Date : 8-2-2018 14:50:54
From : [redacted]@rhdhv.com
To : [redacted] (WVL)" [redacted]@rws.nl
Subject : RE: Plaatje conclusiesen retour versie eindrapport
Attachment : image001.png;

Van: [mailto: @Vallei-Veluwe.nl]
Verzonden: woensdag 7 februari 2018 20:54
Aan: (WVL)
Onderwerp: Plaatje conclusies

Principeschets bromideverontreiniging (< 10 mg/l achtergrondwaarde)

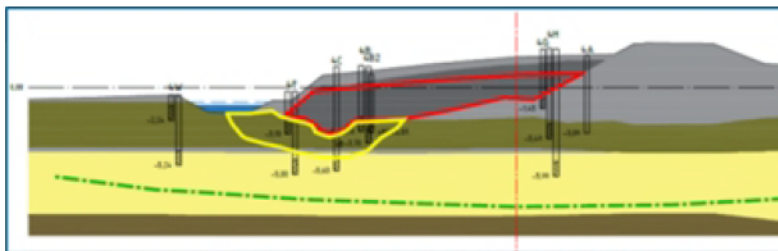
Gelet op onderstaand plaatje. grondwater bromide is 0,3 mg/l het VRniet 10 mg/l...???

Neem je dit ook nog op in je eindrapport bij conclusies, om situatie helder te maken.

Ter vervanging van het plaatje bij de conclusies.

Tanx ik ga ermee aan de slag en goed dat je bromide zag...die pak ik door...ik heb met [redacted] afgesproken dat wij geen uitspraak doen over de gemeten waarden in het opp. water in relatie tot een normwaarde...de gemeten waarden zijn de opmaat geweest voor de slootproef en onderbouwing of de huidige situatie wel/niet kan...
